RICHTLIJNEN BUITENSCHIL WONINGEN V.D. PEKBUURT

DEEL II AANVULLINGEN - AMSTERDAM

Betreft : Van der Pekbuurt te Amsterdam
Opdrachtgever : Ymere
Onderwerp : Richtlijnen buitenschil woningen Van der Pekbuurt - Deel II Aanvullingen
Datum : 30 januari 2025

Fig. 2A.2 Detail 2 - Sleufroosters voldoen niet aan ventilatie capaciteit & geluidswering eisen

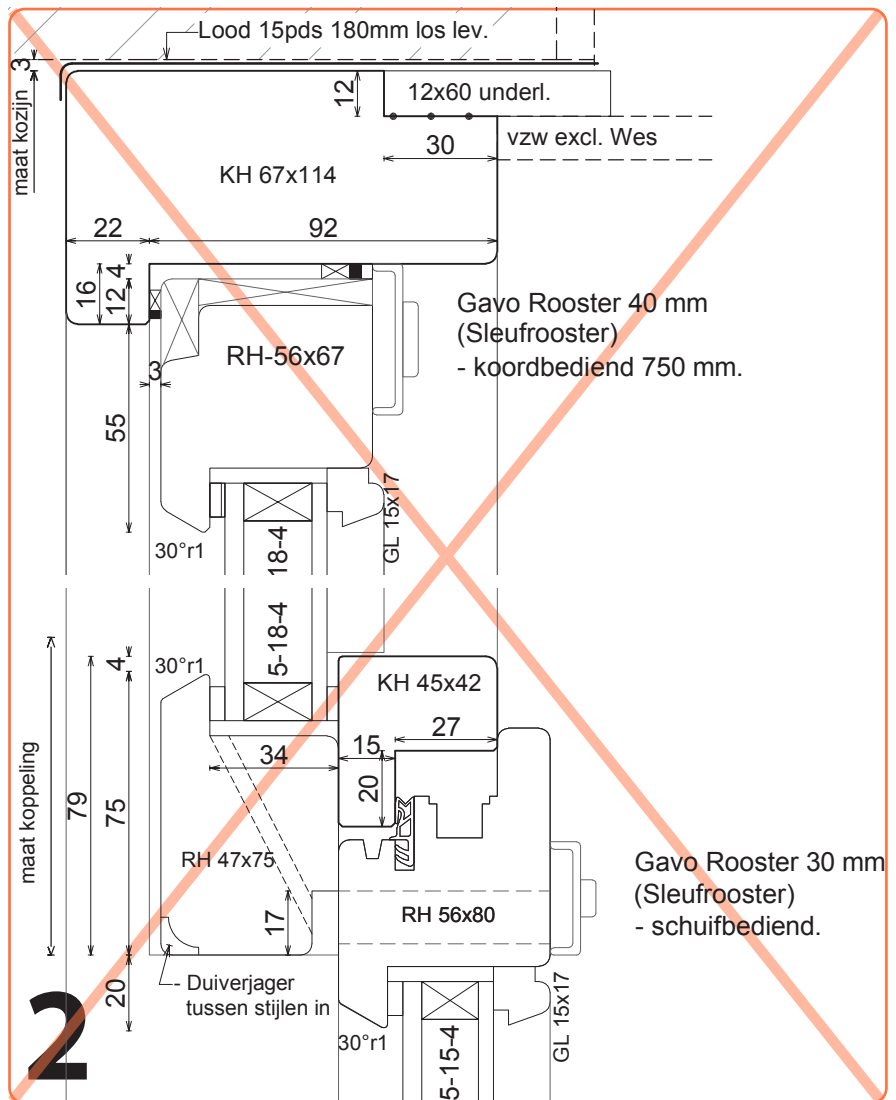
Om voldoende ventilatie capaciteit te waarborgen is er onderzocht of een combinatie van ventilatie via het kalf van het onderraam en de bovendorpel voldoet (zie fig. 2A.1 & 2A.2). Volgens de bij het project betrokken raadgevend adviseur Nieman is de capaciteit van de roosters via het kalf boven het onderraam in combinatie met de roosters in de bovendorpel met dit type roosters te beperkt. Zij staan daarom niet achter deze oplossing. Zeker als vanuit het functioneel PvE van Ymere 125% van de nieuwbouweis wordt vereist.

Naast de capaciteit voor de ventilatie hebben deze roosters zeer beperkte geluidwerende eigenschappen. Zowel vanuit het bouwbesluit als het functionele PvE worden eisen gesteld aan de geluidwering van de gevels.

Fig. 2A.3 Detail volgens bestaande Richtlijnen Buitenschil 22-04-2016 VOLDOET NIET

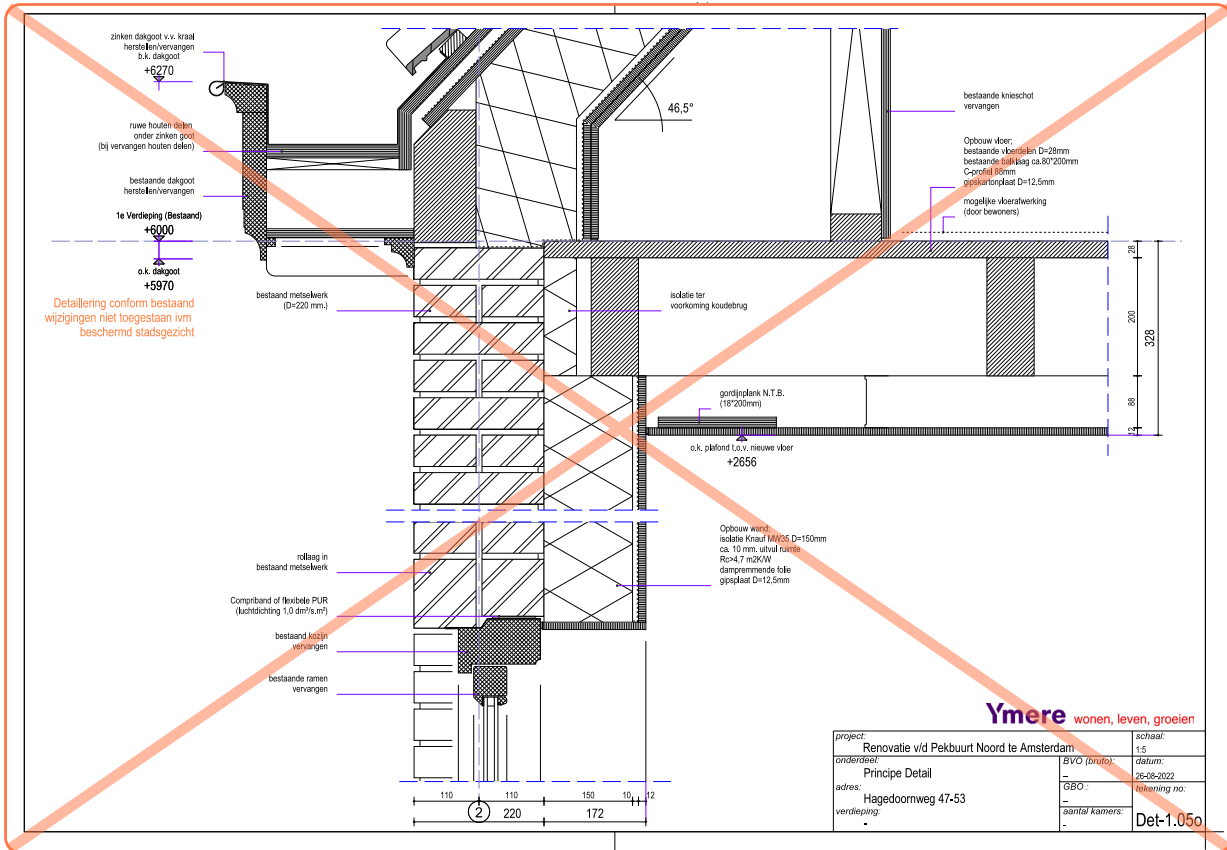
Zie fig. 2A.3 en fig 2A.4 voor voorgeschreven details uit '2016-04-22 Richtlijnen Buitenschil' welke niet voldoen aan de ventilatie eis. Voorgeschreven worden details zoals te zien in fig. 2A.5 t/m 2A.7. Waarin bij fig. 2A.7 een detail met suskast voor een geluidsbelaste gevel is voorzien. Kleur buitenzijde roosters en suskasten: RAL 7022 Ombergrijs.

Fig. 2B.6 Voorgeschreven type doorvalbeveiliging met verborgen montage

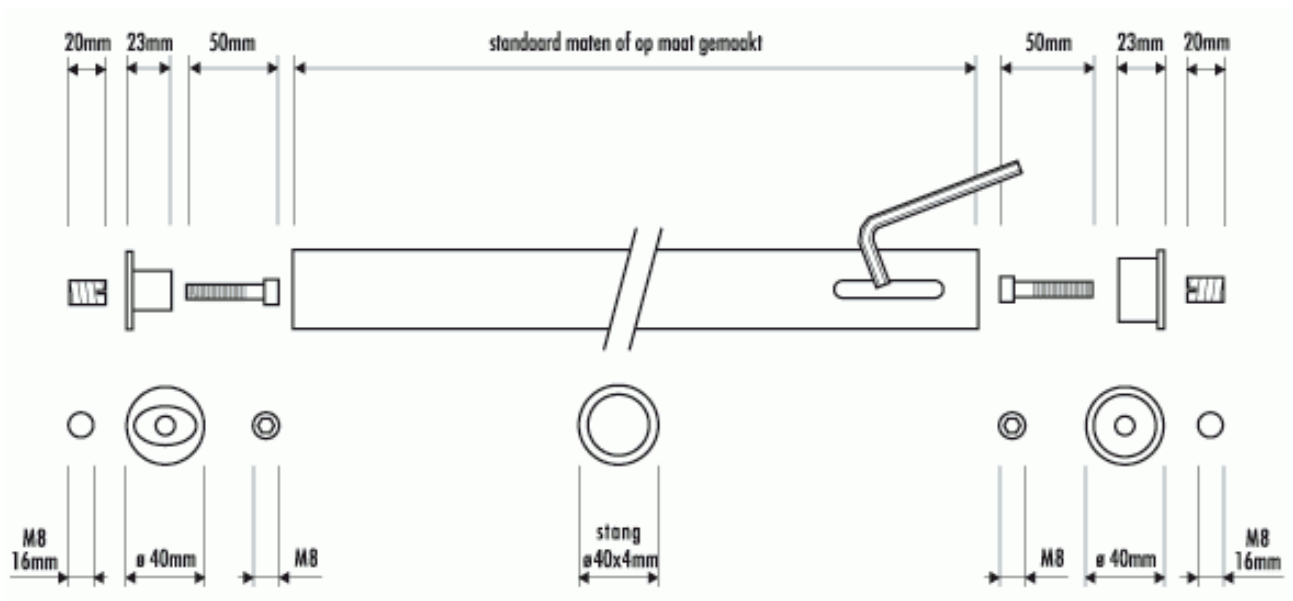
Op de eerste verdieping is het mogelijk doorvalbeveiliging toe te passen. De doorvalbeveiliging zal in de dag worden opgenomen voor voorbeeld positie zie fig. 2B.1 t/m 2B.4. De montage dient verborgen te zijn (bijvoorbeeld: Roval DVIDD1 - Doorvalbeveiliging - Montage in de dag) en in gedekte kleur RAL 7039 Kwartsgrijs. Voor voorgeschreven type zie fig 2B.5 & 2B.6.

Fig. 2E.1 Voorgevel

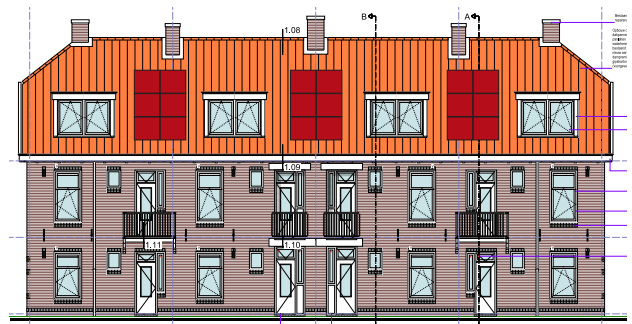
Daarin is gesteld dat er 8 tot 10 panelen per woning op het dakvlak kan komen en dat de panelen minimaal 50 cm afstand tot de dakranden hebben en op afstand blijven van de eigendomsgrens.

In situaties waar geen 8 tot 10 zonnepanelen passen worden de panelen in clusters van 6 gelegd. Voor voorbeeld zie fig. 2E.1 & 2B.2.

Fig. 2G.1 Dubbelglas met doorvoer

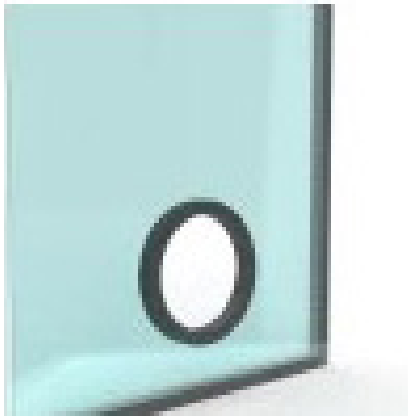
Indien er tbv installaties tijdelijk luchtaanvoer via vaste raam boven de balkon/tuindeur gewenst is is het mogelijk hier in te voorzien door dubbelglas met doorvoer te plaatsen (zie fig 2G.1 en 2G.2). De tijdelijke doorvoer bestaat dan uit een ronde metalen buis als deze niet meer benodigd is kan dit worden afgedopt.

Fig. 2H.2 Gevel BOG ruimte lage blokken (3 lagen)

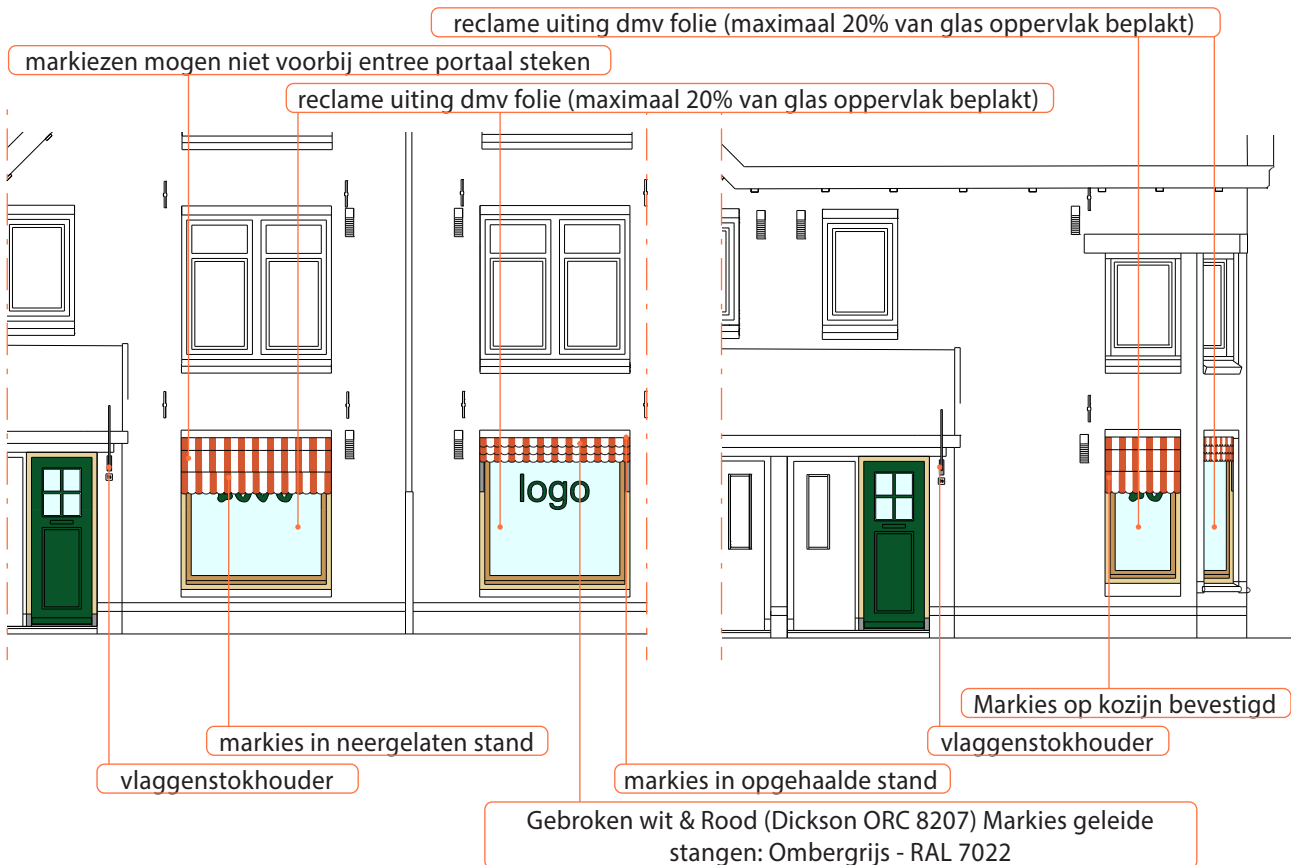
De overige BOG ruimten worden voorzien van dezelfde markiezen en vlag als de hogere blokken. Reclame uiting bij lagere blokken alleen tpv glas (zie fig 2H.2).
